Betreft: wijzigingsplan Achterste Heistraat 9 5091 JB Oostelbeers, Zienswijze provincie.

Foto: noord- en westgevel stalgedeelte jaren 90, 20^e eeuw.>

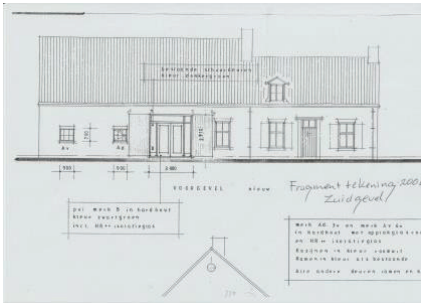
2.C. *'We lezen overigens wel in het cultuurhistorische rapport dat door verbouwingen de oorspronkelijke invullingen van de openingen verloren zijn gegaan. Dit is niet altijd met respect voor het pand gedaan. Doordat de openingen nog aanwezig zijn kan hier in de toekomst een verbeterslag worden gedaan. Is met dit advies iets gedaan?'*

Voorts wordt gedomd op het voormalig stalgedeelte. Duimen en schoten van de deuren zijn terug te vinden in de gevel, en hebben geen functie meer op dit moment. Bij overdracht van het huis zijn destijds o.a. resten gevonden van de deuren van de paardenstal en varkensstal. Nader onderzoek maakt zeer aannemelijk dat de beschieting van gehandhaafde deuren in de westgevel met kraaldelen (werkende maat 85 mm) oorspronkelijk is. De afwerking komt overeen met de afwerking van de oorspronkelijke grote schuifdeuren en een luik in de zuidgevel. Ook de genoemde resten van andere deuren zijn beschoten met kraaldelen in dezelfde maatvoering.

Voldoende aanleiding en informatie om de invulling van de gevel hier conform te herstellen dat leidt tot:

- *2: de deur van de paardenstal in de Noordgevel zal conform worden teruggeplaatst,
- *3: de 2 deurtjes van de varkensstal in de westgevel zal conform worden teruggeplaatst. Beiden overeenkomstig schuifdeuren en de staldeur en hooizolderluik in zuid- en westgevel. Daarmee zijn invulling en functie hang- en sluitwerk hersteld.
